## 正誤表

つばき プラスチックモジュラーチェーン WT1515F-W形&WT1516F-W形  
2020年4月1日発行 BulletinNo.20154

p.10 能力線図：WT1515F、WT1516F(B,LFG)

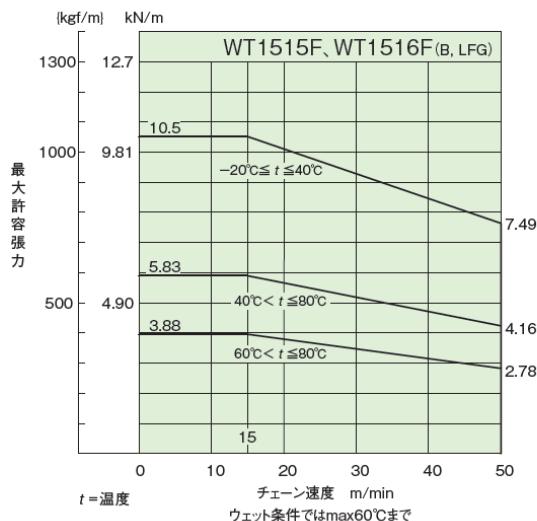
誤)  $40^{\circ}\text{C} < t \leq 80^{\circ}\text{C}$

⇒ 正)  $40^{\circ}\text{C} < t \leq 60^{\circ}\text{C}$
